高浜 3, 4号炉 大飯 3, 4号炉
原子炉施設保安規定変更認可申請について
【大山生竹テフラの噴出規模見直しに伴う変更】

2021年 7月

炉規則第 8 3 条の要求に基づき保安規定で定める高濃度火山灰対策への層厚変更の影響および保安規定変更の概要は下表のとおり。

電源車の移動場所変更について（大飯3，4号炉）

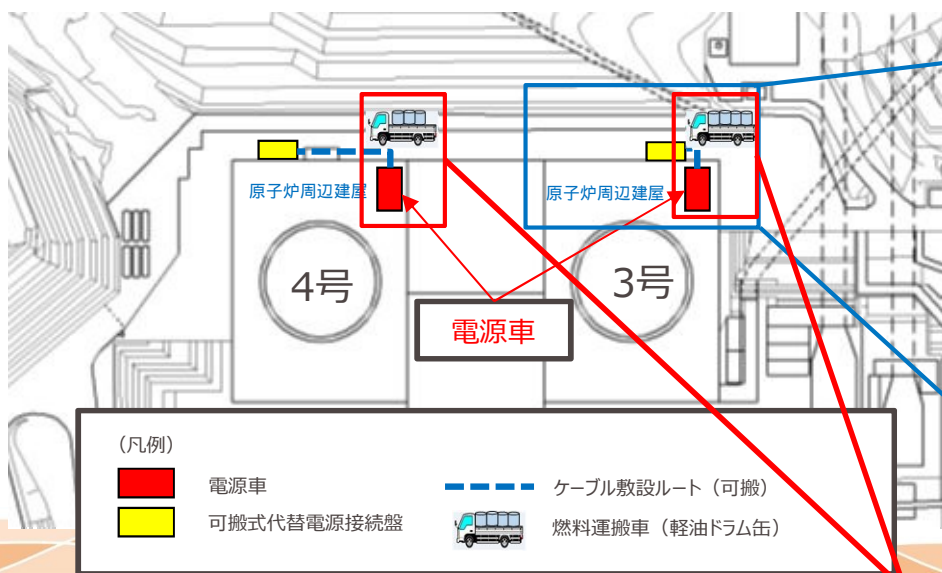
- (1) SG補給用仮設中圧ポンプ（通信連絡設備と兼用）への給電用電源車の準備作業
SG補給用仮設中圧ポンプ及び通信連絡設備への給電用電源車の準備作業について、電源車の配置場所をタービン建屋からより頑健な原子炉周辺建屋に変更する。
- (2) 軽油ドラム缶（燃料運搬車）の建屋近傍への移動
軽油ドラム缶を積載した燃料運搬車の建屋近傍への移動について、(1)の電源車の配置場所変更に伴い、タービン建屋近傍から原子炉周辺建屋近傍に移動場所を変更する。

変更前	変更後
<p>g. 蒸気発生器補給用仮設中圧ポンプ（電動）を用いた炉心の著しい損傷を防止するための対策 火山影響等発生時において、外部電源喪失およびディーゼル発電機が機能喪失し、かつタービン動補助給水ポンプが機能喪失した場合は、蒸気発生器補給用仮設中圧ポンプ（電動）を使用し、蒸気発生器2次側による1次冷却系の冷却を行う。</p> <p>(a) 蒸気発生器補給用仮設中圧ポンプ（電動）の準備作業 各課（室）長は、電源車を降下火砕物の影響を受けない3号および4号炉タービン建屋内へ移動し、準備作業を行う。</p>	<p>g. 蒸気発生器補給用仮設中圧ポンプ（電動）を用いた炉心の著しい損傷を防止するための対策 火山影響等発生時において、外部電源喪失およびディーゼル発電機が機能喪失し、かつタービン動補助給水ポンプが機能喪失した場合は、蒸気発生器補給用仮設中圧ポンプ（電動）を使用し、蒸気発生器2次側による1次冷却系の冷却を行う。</p> <p>(a) 蒸気発生器補給用仮設中圧ポンプ（電動）の準備作業 各課（室）長は、電源車を降下火砕物の影響を受けない3号炉および4号炉原子炉周辺建屋内へ移動し、準備作業を行う。</p>

高浜 3・4号炉における電源車からの給電の成立性について

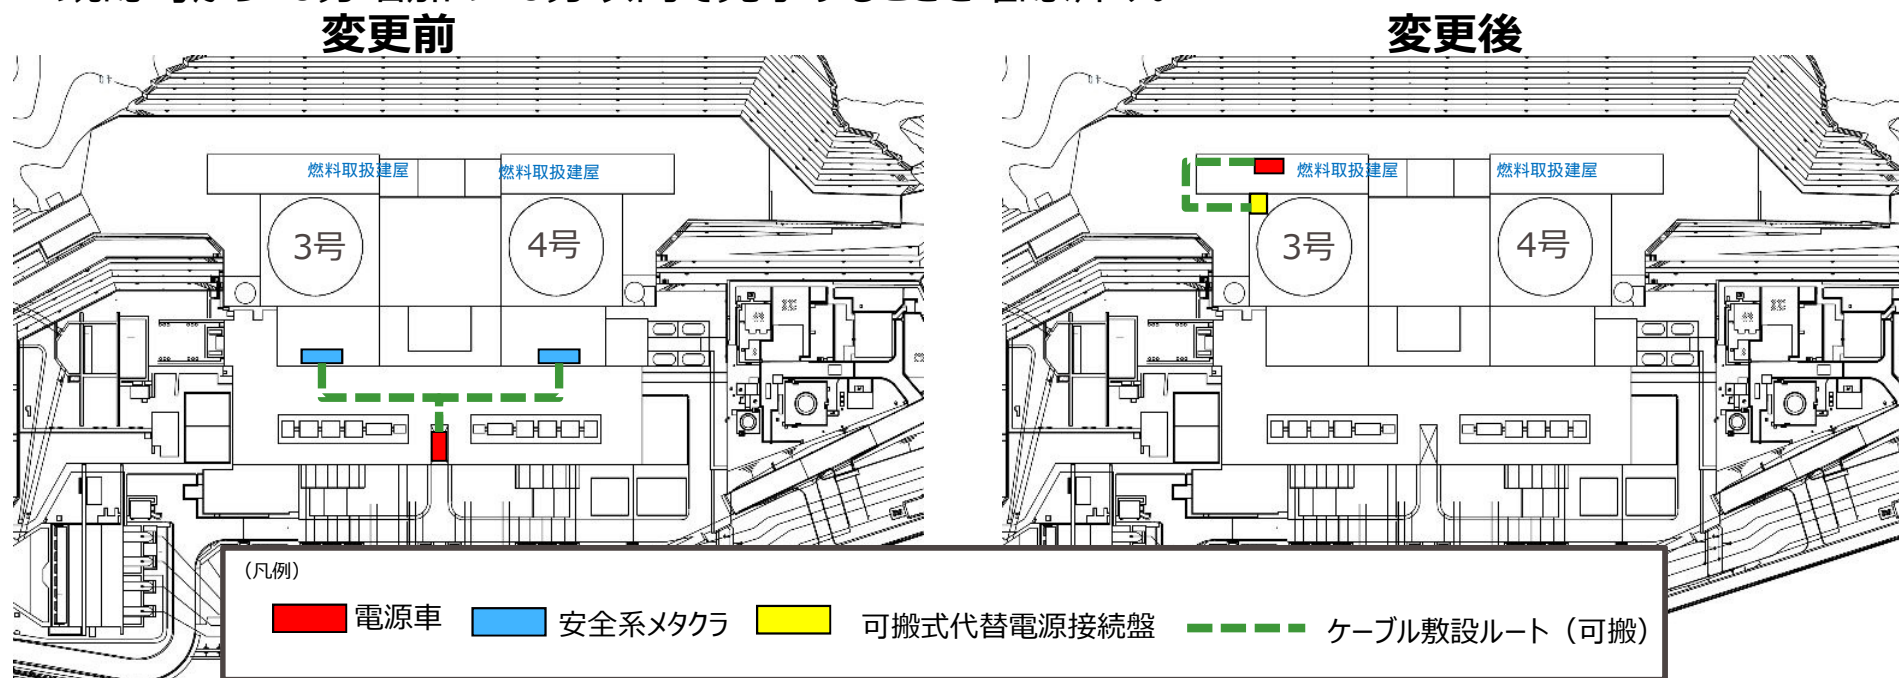
- 電源車による通信連絡設備への給電は、電源車設置場所の変更に伴い下図のとおり作業場所が変更となった。
- ケーブルの敷設距離が既認可と比べて短くなったことから、要員数が4名から2名に減少したものの、作業は既認可から10分増加の70分以内で完了することを確認済み。

(1)	対応手段	対象号炉、要員	要員数	想定時間
変更前	電源車※4からの給電開始※10 (給電用ケーブル敷設・接続)	・3号炉および4号炉 ・緊急安全対策要員	<u>4</u> (3号炉および 4号炉合計)	<u>60</u> 分
変更後	電源車※4からの給電開始※10 (給電用ケーブル敷設・接続)	・3号炉および4号炉 ・緊急安全対策要員	<u>2</u> (3号炉および 4号炉合計)	<u>70</u> 分

大飯3・4号炉における蒸気発生器補給用仮設中圧ポンプ（電動）および電源車の準備作業の成立性について(1/2)

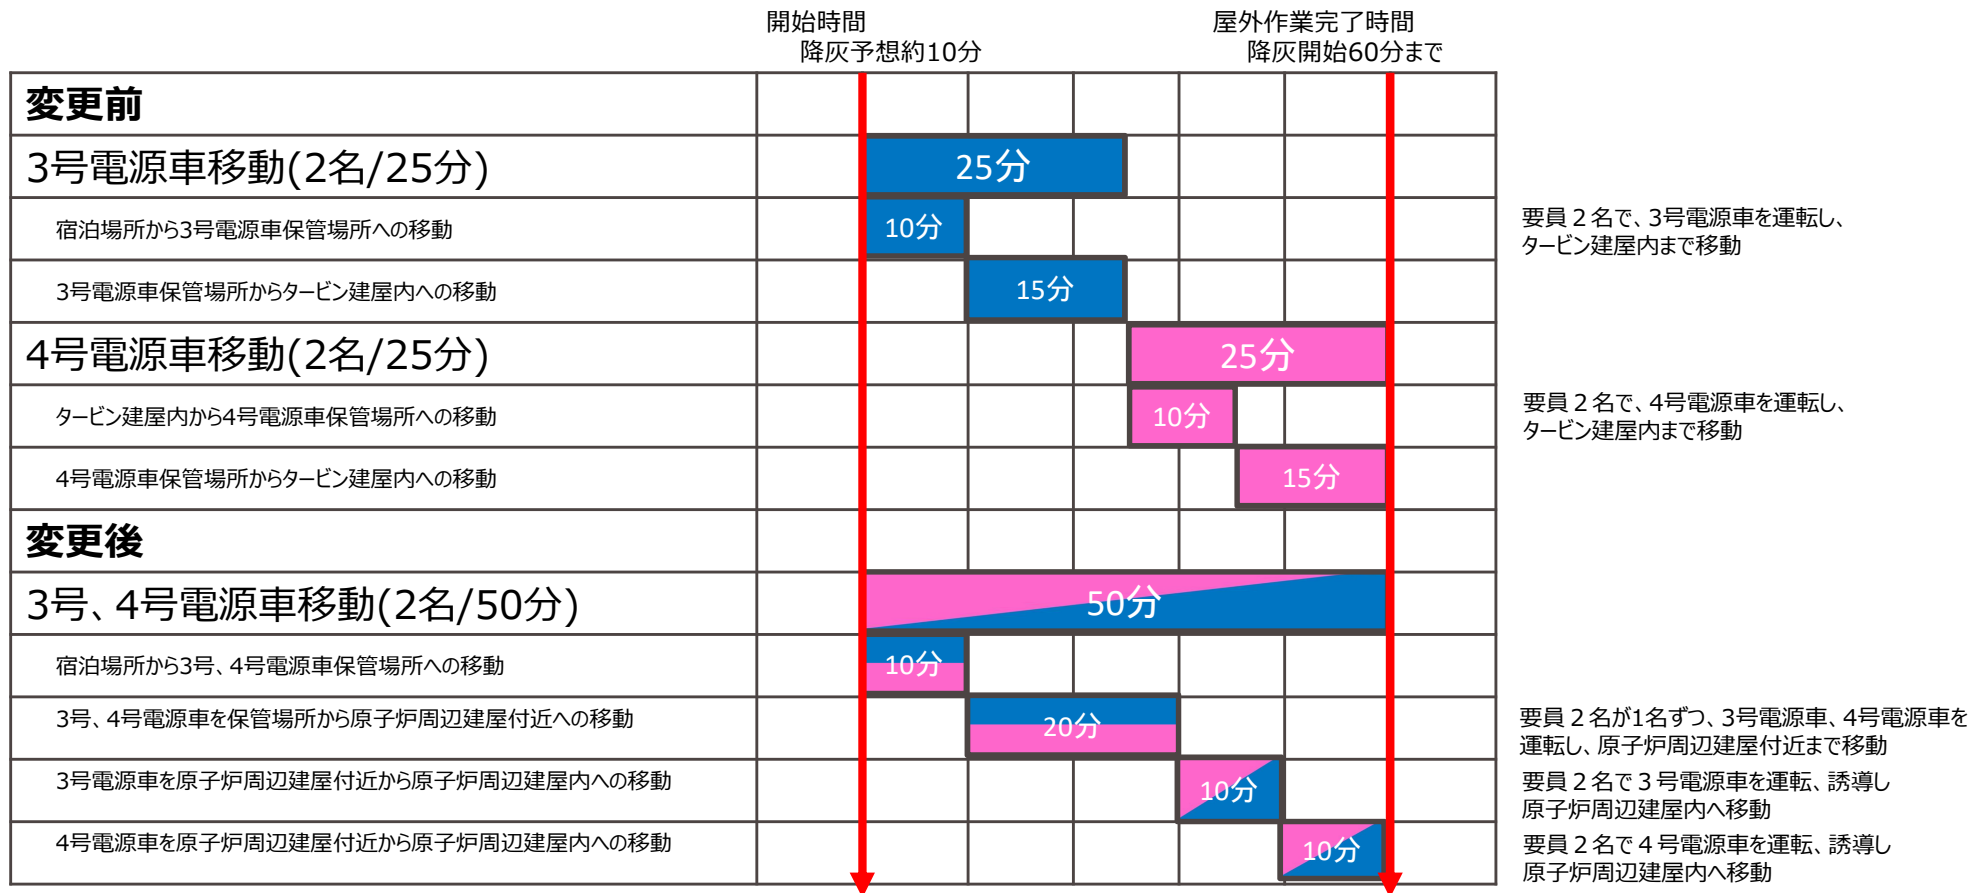
○電源車の設置場所変更に伴い電源車の移動距離は既認可と比べて長くなった（次頁参照）が、従前は3号で実施してから4号実施としていた手順のうち一部（電源車の移動）を並行実施とすることで、50分以内に完了することを確認済み。

(2)	対応手段	対象号炉、要員	要員数	想定時間
変更前	<ul style="list-style-type: none"> 蒸気発生器補給用仮設中圧ポンプ（電動）の準備作業 電源車の準備作業（電源車の移動） 	・緊急安全対策要員	2	<u>25分</u>
変更後	<ul style="list-style-type: none"> 蒸気発生器補給用仮設中圧ポンプ（電動）の準備作業 電源車の準備作業（電源車の移動） 	・緊急安全対策要員	2 (3号炉および4号炉合計)	<u>50分</u>

大飯3・4号炉における可搬式排気ファンおよび仮設ダクト等設置作業の成立性について 参考4

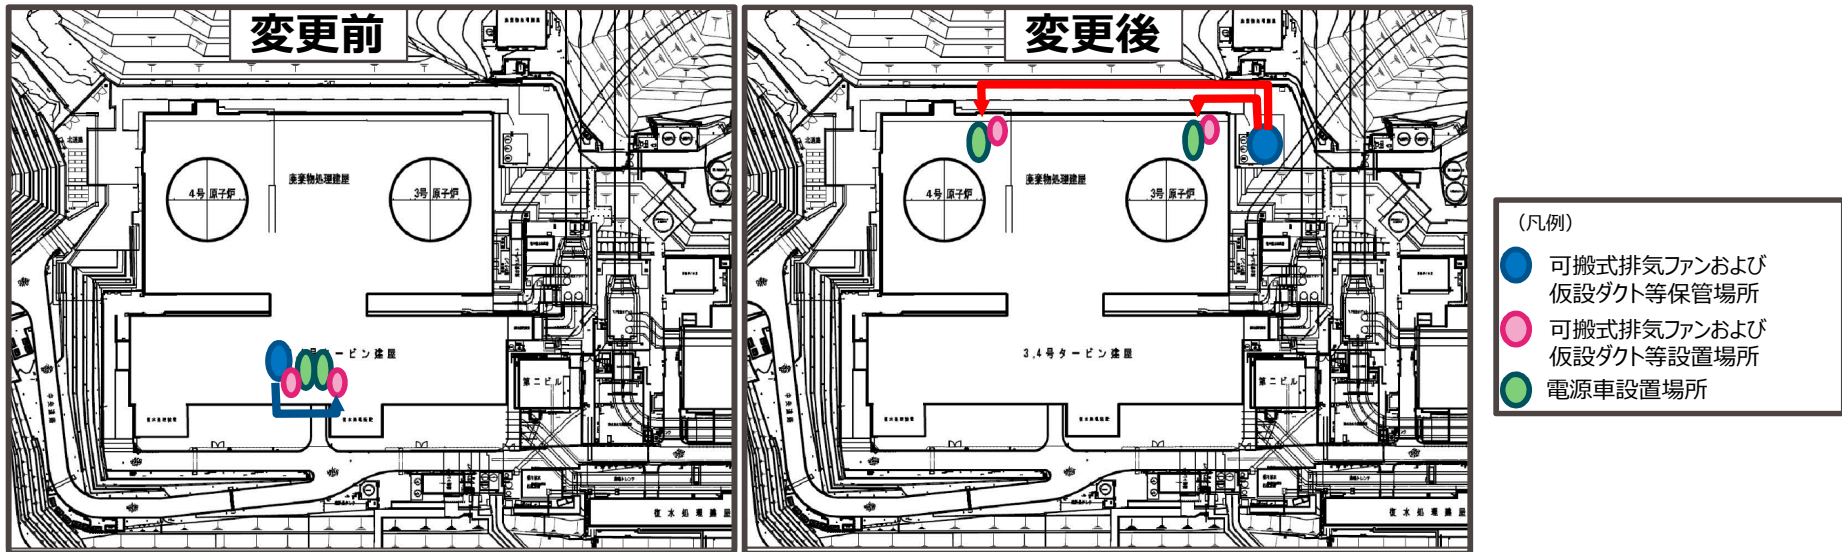
- 電源車の設置場所変更に伴い、可搬式排気ファン、仮設ダクト等の保管場所を下図のとおり屋内から屋外へ変更した。
- これにより可搬式排気ファン、仮設ダクト等を降灰開始前に屋内へ運搬する手順が追加となったが、下記の要員および時間で完了することを確認済み。

変更前（1箇所当たり）							
可搬式排気ファンおよび仮設ダクト等設置（4名/60分）					60分		
変更後（1箇所当たり）							
可搬式排気ファンおよび仮設ダクト等運搬（3名/50分）		50分				屋内作業	
可搬式排気ファンおよび仮設ダクト等設置（3名/80分）		屋外作業				80分

(3)	注記の記載
変更前	可搬式排気ファンおよび仮設ダクト等設置作業は、1箇所あたり上表とは別に緊急安全対策要員4名が60分以内で実施する。
変更後	可搬式排気ファンおよび仮設ダクト等設置作業は、1箇所あたり上表とは別に緊急安全対策要員3名が130分以内で実施する。
